Après examen, le Bureau de la Cle a émis l'avis suivant : **Avis défavorable** compte tenu :

Note préparatoire à la réunion du Bureau de la Cle du 22 mars 2019

Mise en 2x2 voies de la RN 164 secteur de Rostrenen-Glommel sous MO DREAL

PLAN 7

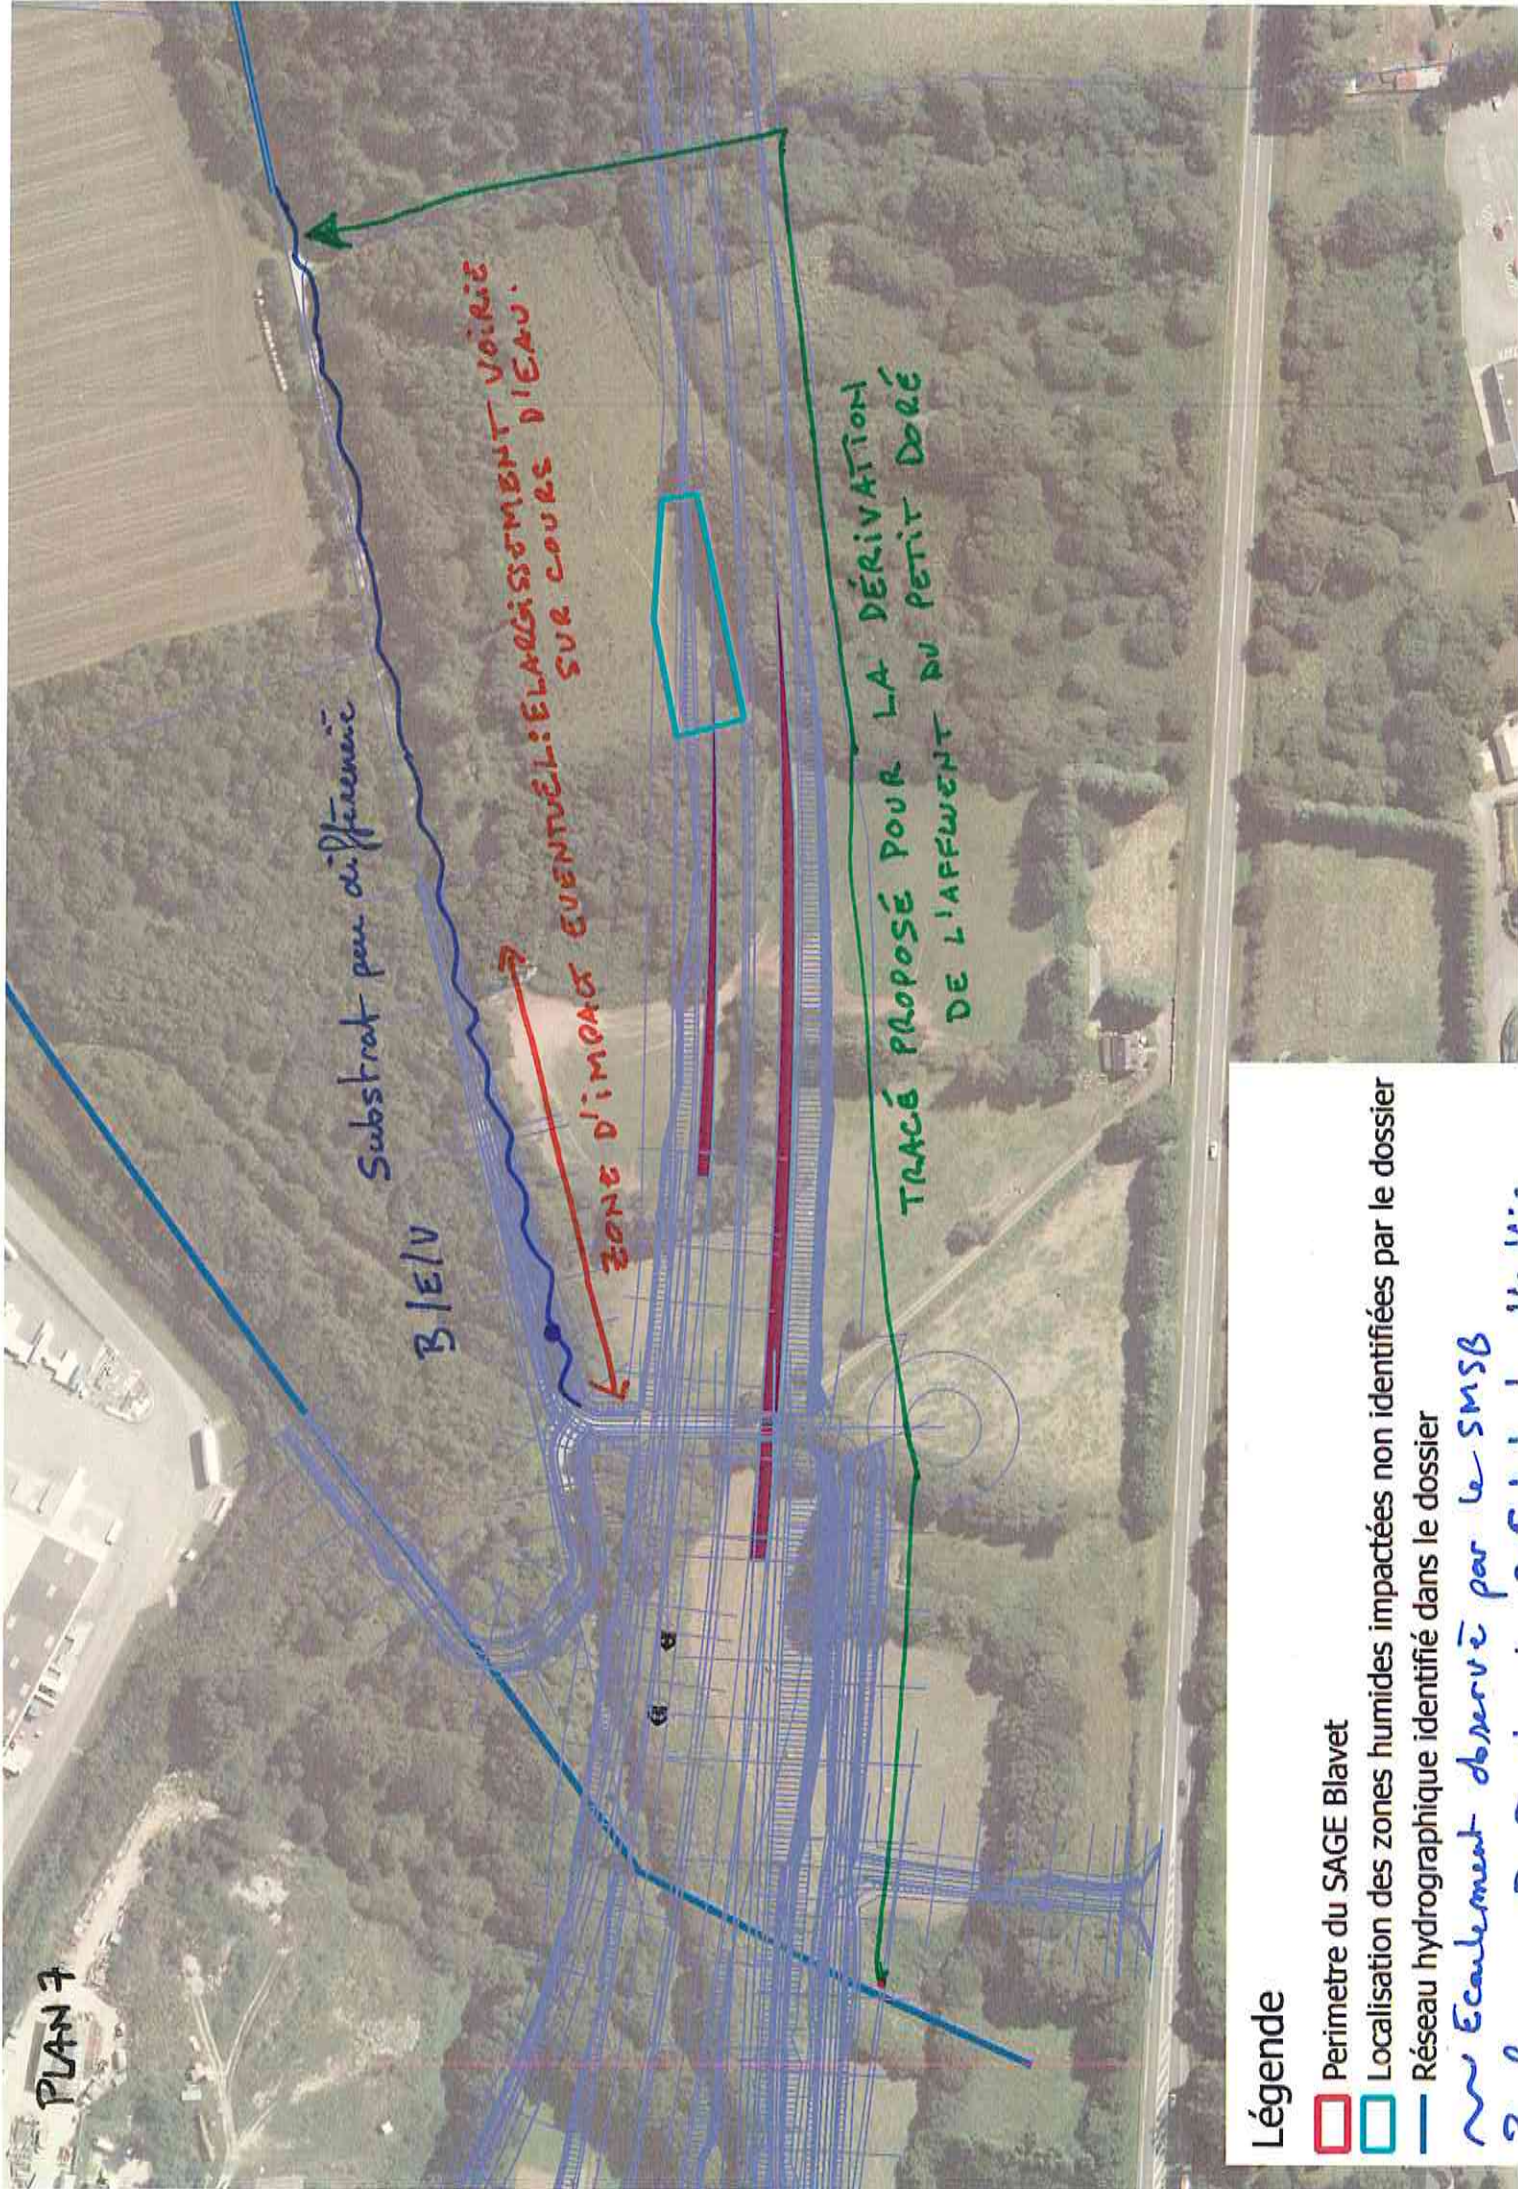
- ❖ Du fait de l'erreur de cartographie concernant le ruisseau de Croas Anna (cf. point 2.1), un problème se pose quant au projet de dérivation. Pour rétablir le ruisseau dans son écoulement actuel après passage sous la voirie, le franchissement (OH2B) devrait se faire en biais et non pas ou moins perpendiculairement comme sur les plans. Le linéaire sous voirie serait donc d'environ 70 m, au lieu des 56 m annoncés, ce qui augmente la note de débit.
- ❖ Enfin nous avons une interrogation sur des éventuels impacts en deux points. Ces impacts éventuels ne figurent pas dans le calcul de la note de débit, mais les plans figurant au dossier laissent à penser qu'ils existent : ils se situent en aval de l'hippodrome de Quenroppers et le long de la voie verte et seraient dus à des élargissement de voirie dans des contexte ou les cours d'eau longe celle-ci (cf. plans 5 et 7).

ZONE D'IMPACT EVENTUEL: ELARGISSEMENT VOIRIE SUR COURS D'EAU.

TRACÉ PROPOSÉ POUR LA DÉRIVATION DE L'AFFLUENT DU PETIT DORÉ

PLAN 8

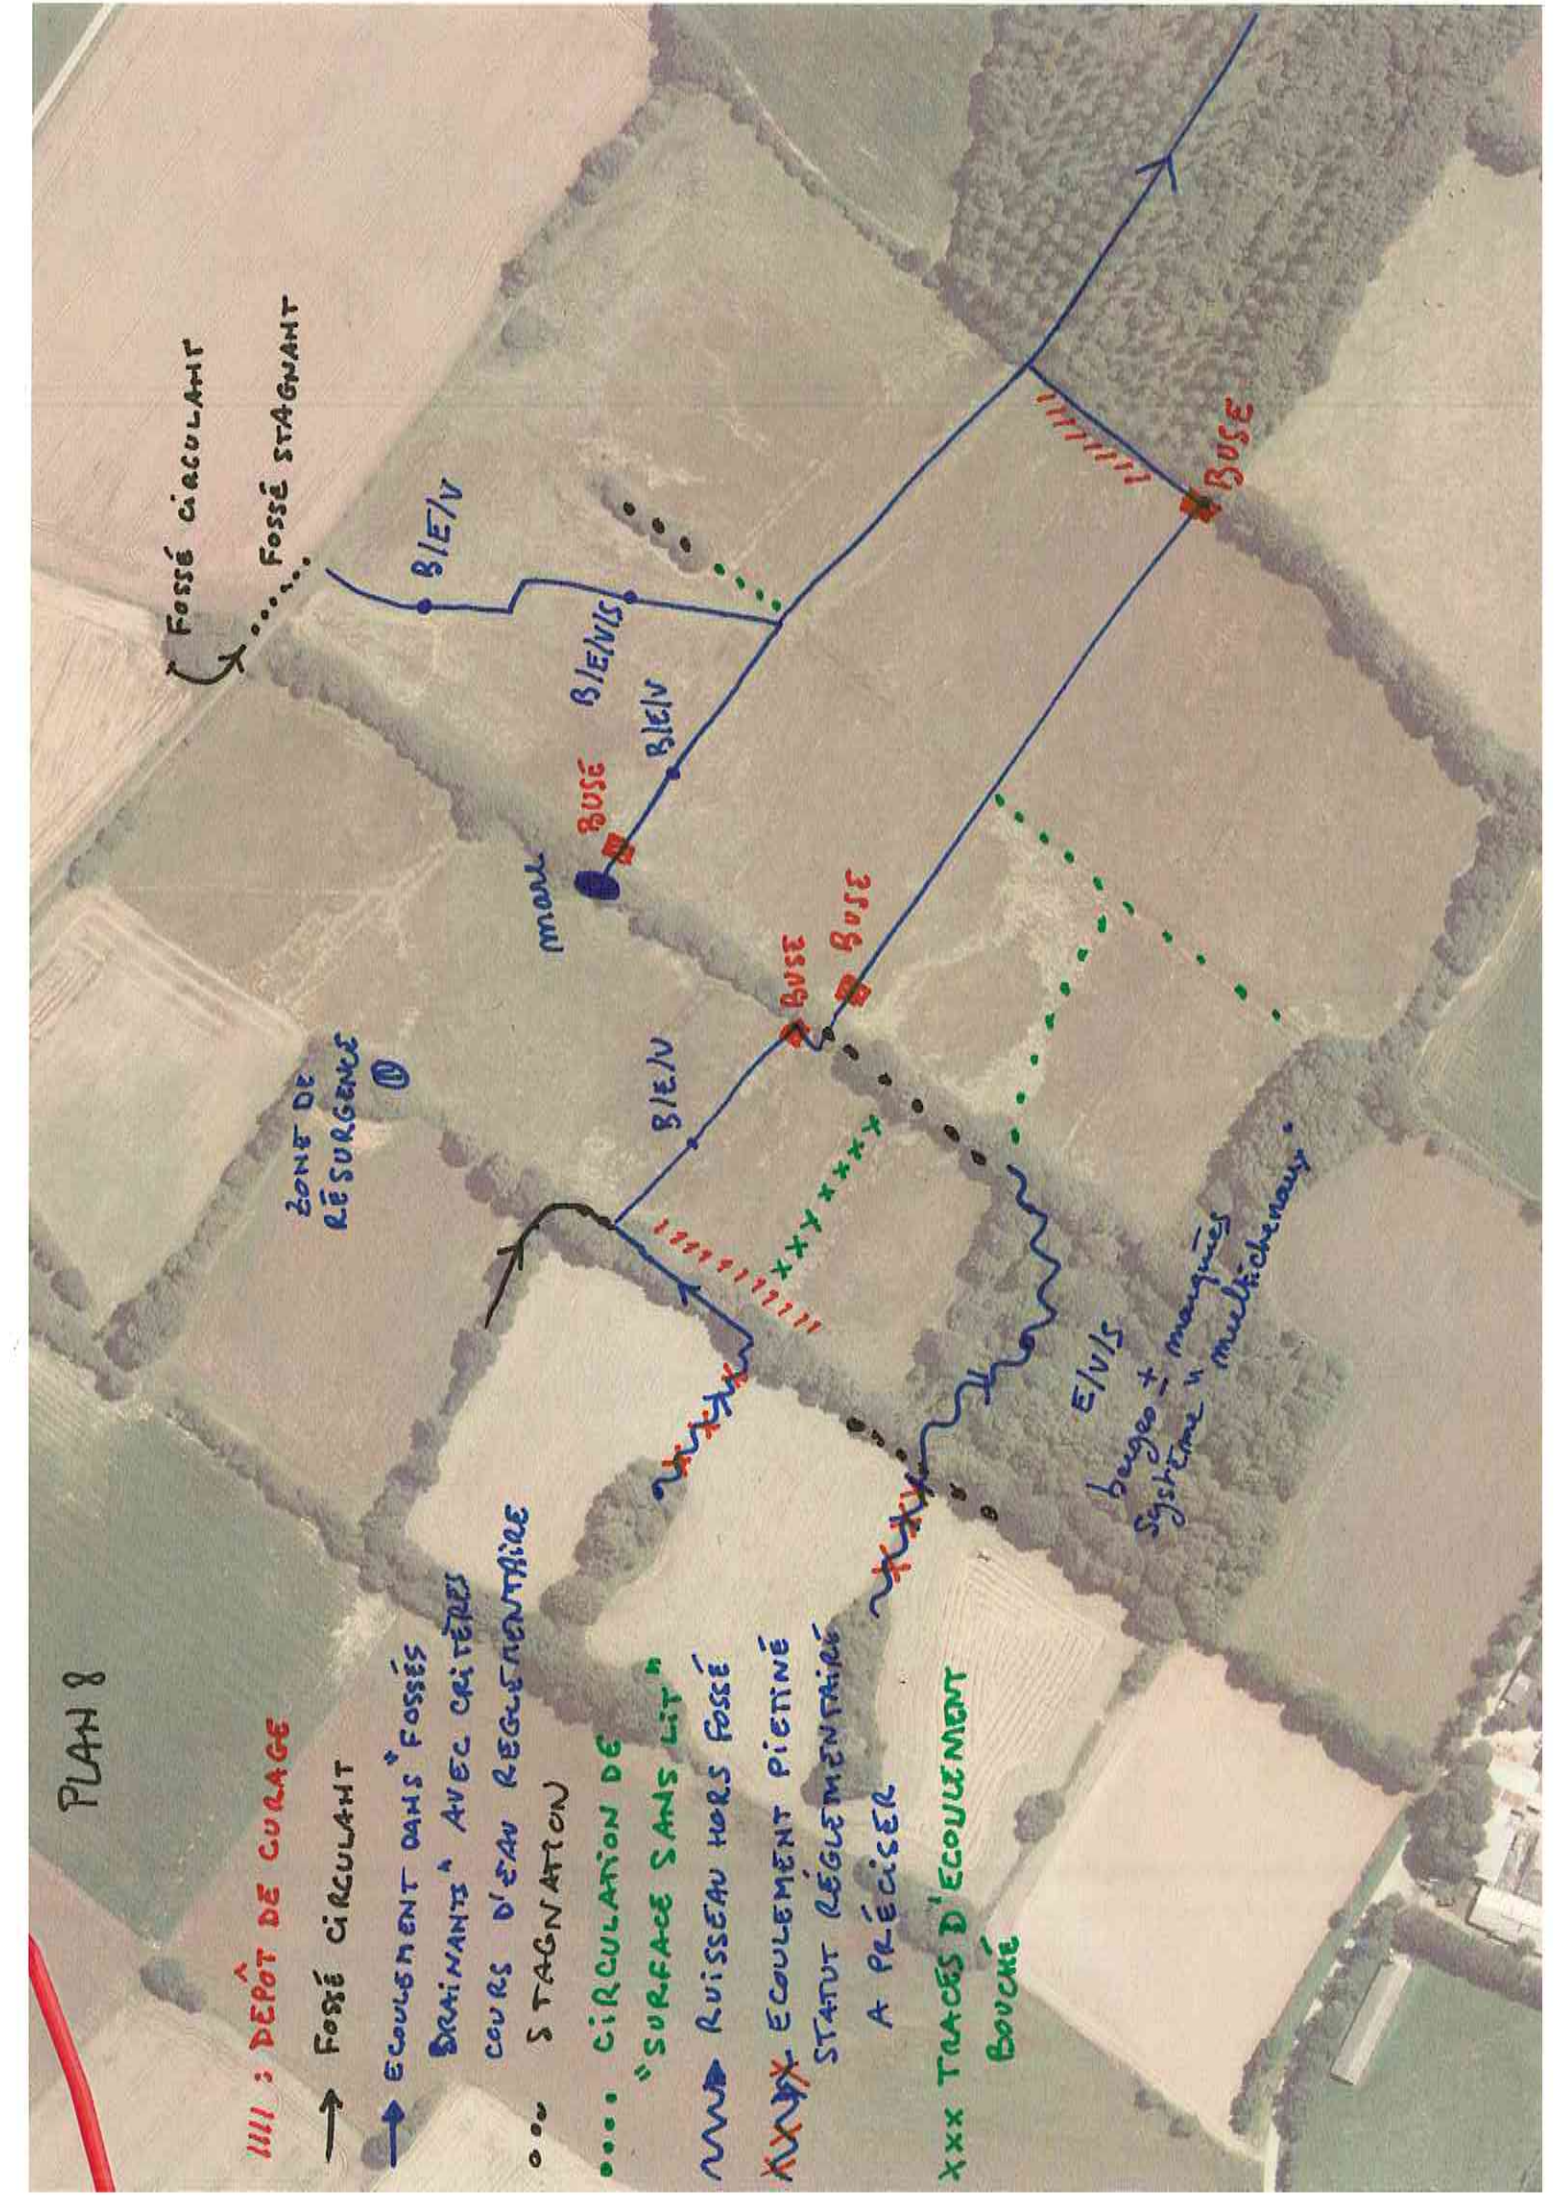
❖ Le site de Toul ar Soudar nous semble être un site intéressant pour la mise en œuvre de compensations. Par contre, nous pensons que l'analyse des écoulements et cours d'eau sur le site n'a pas été bien menée. Le plan 8 présente une description du site par le technicien du SMSB. Au regard de celle-ci, il apparaît qu'un des fossés qu'il est prévu de boucher est, en fait, un cours d'eau et que, du fait des fortes modifications hydrauliques apportées au site (déviation des écoulements, surdimensionnements très importants des lits), certaines portions de cours d'eau ne sont plus constituées que par des écoulements diffus sans lit. Une reconfiguration globale de l'hydraulique du site, en différenciant cours d'eau et fossés sur le plan réglementaire nous semble opportune sur cette tête de bassin et pourrait consister en : 1/la recréation de lits

de petits gabarits pour restaurer les écoulements des parties comblées 2/ un comblement à l'argile de certains fossés 3/ la restauration des lits des cours d'eau sur les parties transformées en fossés.

La description des interventions est imprécise (dimension du gabarit méandriforme prévu non indiquée, bouchage total ou partiel des fossés actuels ?) Il convient d'apporter plus d'éléments pour s'assurer de l'effet escompté. Le risque que les écoulements soient drainés vers les fossés au lieu d'emprunter préférentiellement les lits méandriformes recrées est important. Dans l'idéal, un comblement total à l'argile des lits surcreusés est à préférer à des bouchons ponctuels comme prévu dans le dossier, avec un point d'attention particulier à porter à l'imperméabilisation de la zone amont.

PLAN 13

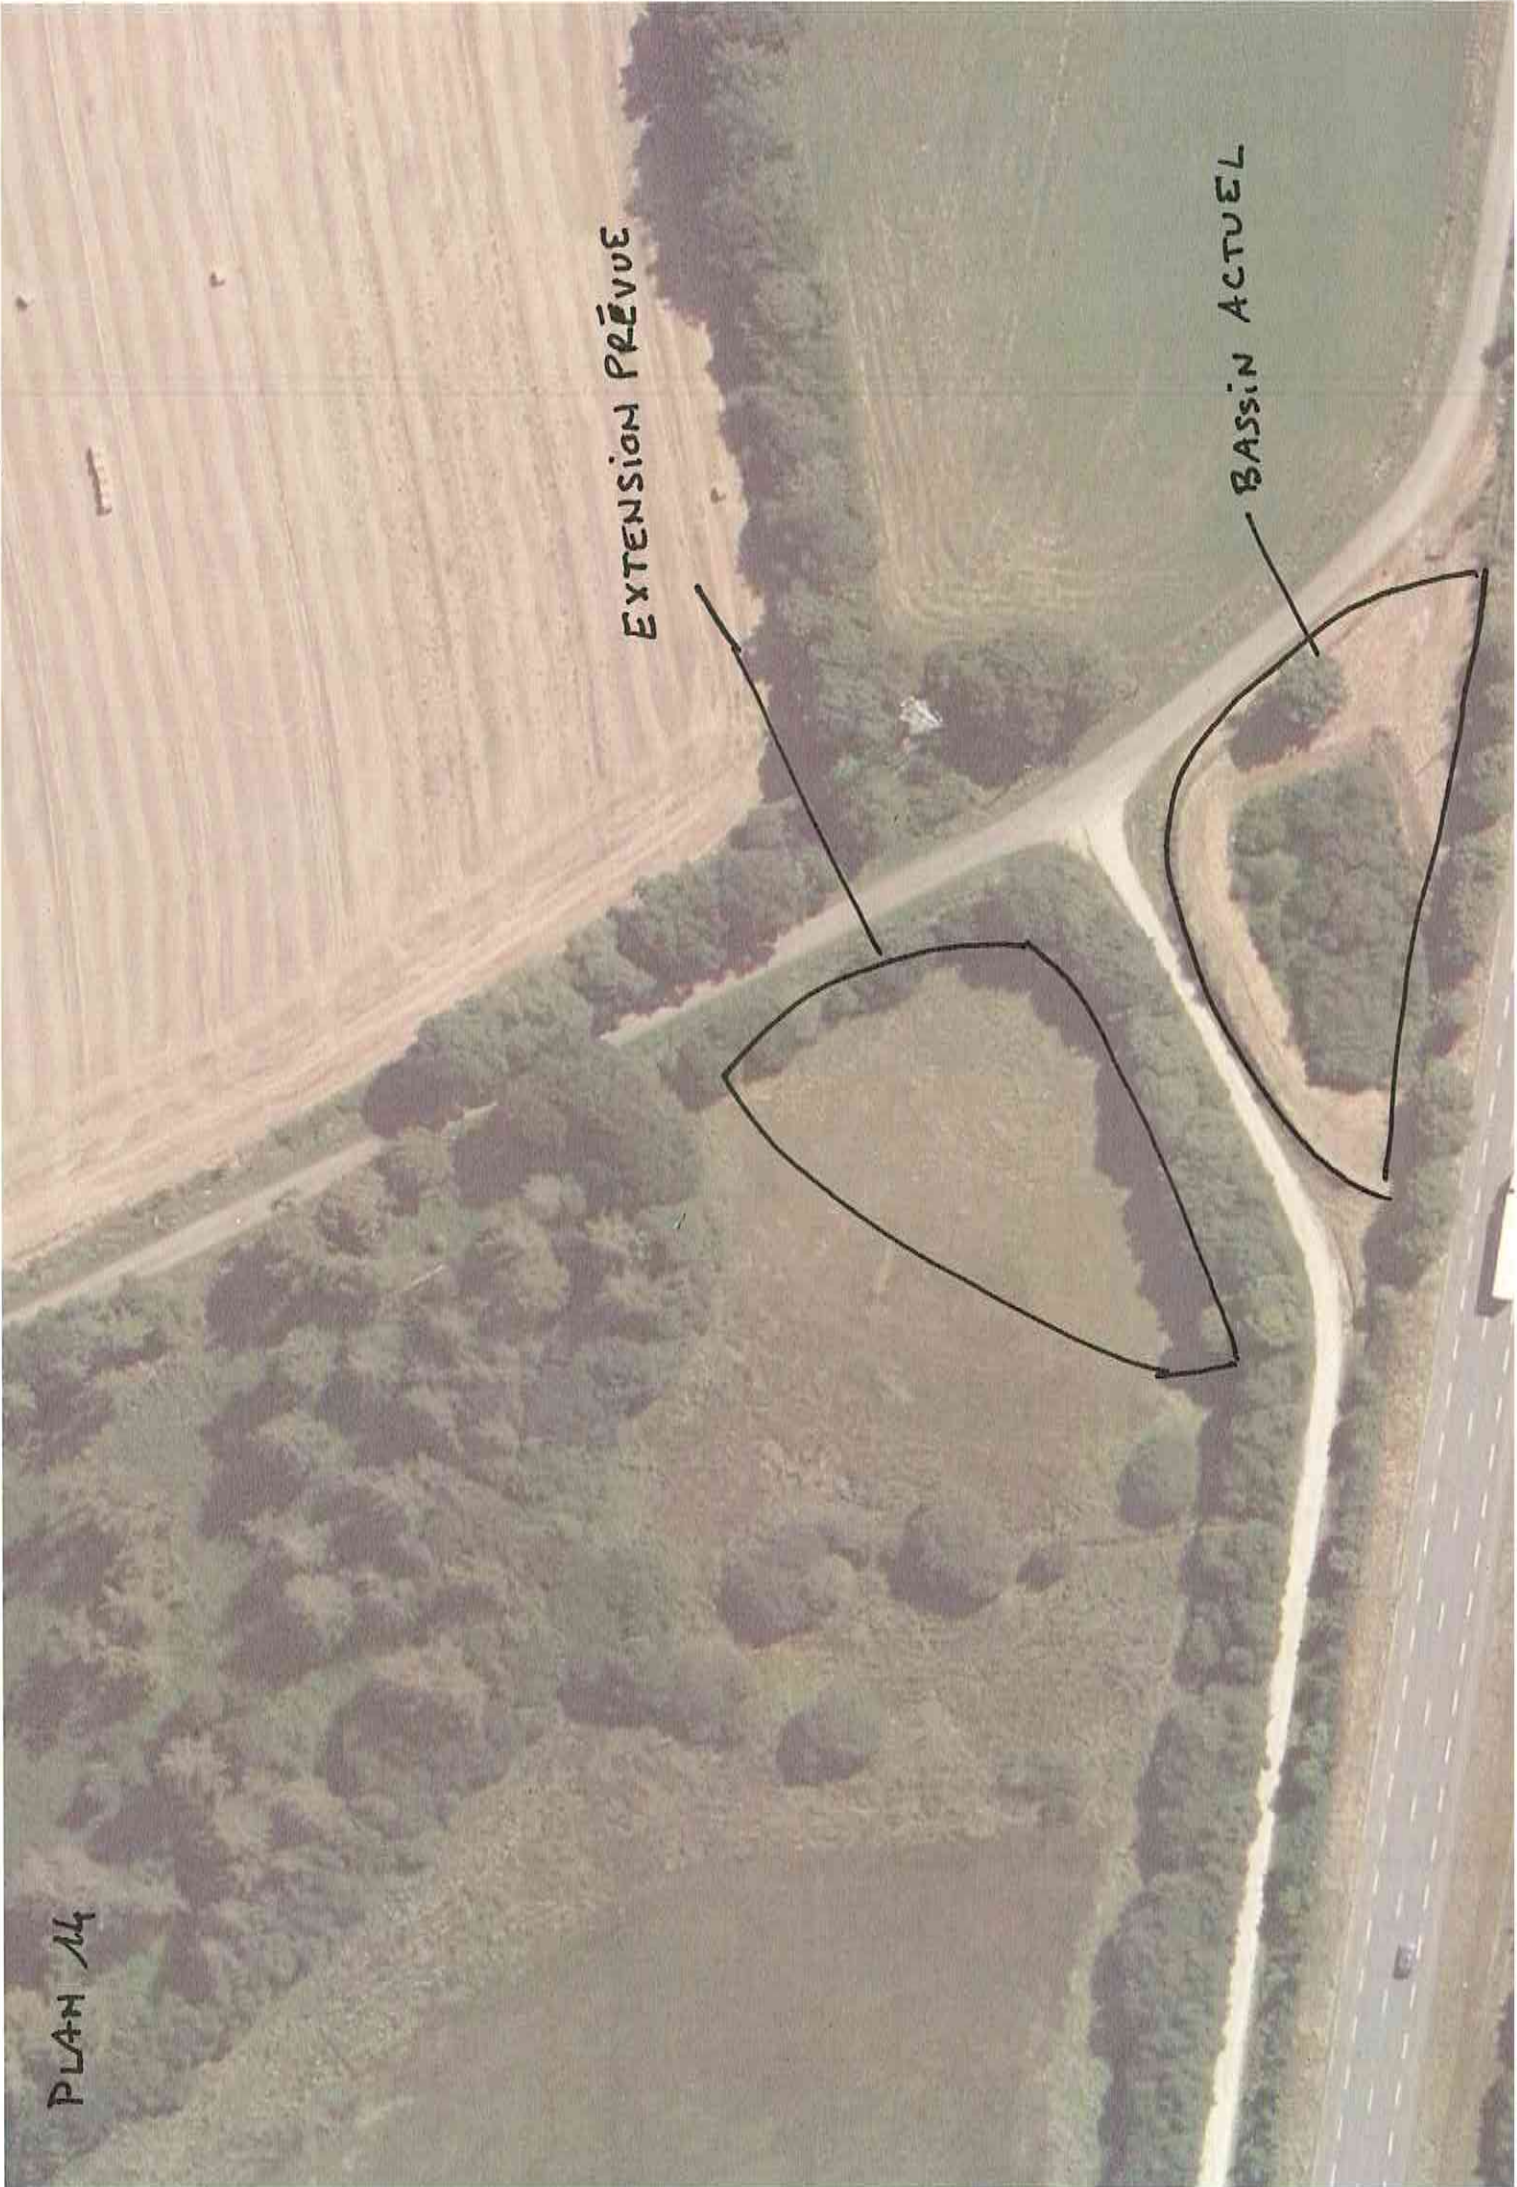
- ❖ Sur le site de Quenroppers, la surface de compensation est estimée à 6 ha et correspond à 60 m de part et d'autre du fossé. (cf plan 13).

Le bouchage du lit du cours d'eau surcreusé et qui joue un effet drainant aura bien un impact positif sur la zone humide. Pour estimer le gain il faut considérer la surface sur laquelle le fossé rabat la nappe. Au regard des connaissances techniques sur ce type de contexte on peut l'estimer à une dizaine de mètres de part et d'autre. Le fossé mesurant environ 500 mètres, il y aura amélioration des fonctions hydrauliques sur environ 1 ha (zone 1 du plan). Sur cette zone, l'amélioration attendue est justifiée.

Le dossier cite la suppression de drains mais de manière plutôt hypothétique (« drains éventuellement présents » « si des drains souterrains sont présentes en amont »). Sur le site le technicien a observé une arrivée de drain au fossé ainsi que des restes de drains dans la parcelle et qui doivent avoir été mis à jour lors de la mise en culture. Les sondages pédologiques réalisés sur ce secteur (zone 2 du plan) ont montré des sols caractéristiques de zones humides. Il y a donc bien un espace où l'état de la zone humide peut être amélioré par travail sur le drainage souterrain La superficie restaurable mérite d'être précisée.

Sur le reste du site (zone 3 du plan), aucun indice de présence de drainage souterrain n'a été observé. Il est à noter qu'en amont du fossé, la présence de ronces le couvrant rendait impossible l'observation des sorties de drains éventuelles. De plus, les sondages pédologiques réalisés sur cette zone ont montré des secteurs classables réglementairement en zone humide et d'autres ne constituant pas des zones humides réglementaires. Peut-on considérer ces derniers comme des zones humides restaurables ? Cette zone 3 ne peut à priori être exclue des espaces de compensations, mais il convient d'argumenter techniquement les gains espérés (Y-a-t-il un réseau de drainage ? si oui, quelle surface impacte-t-il ? sur quelle surface l'analyse pédologique montre-t-elle que l'on peut espérer retrouver une zone humide réglementaire fonctionnelle ?).
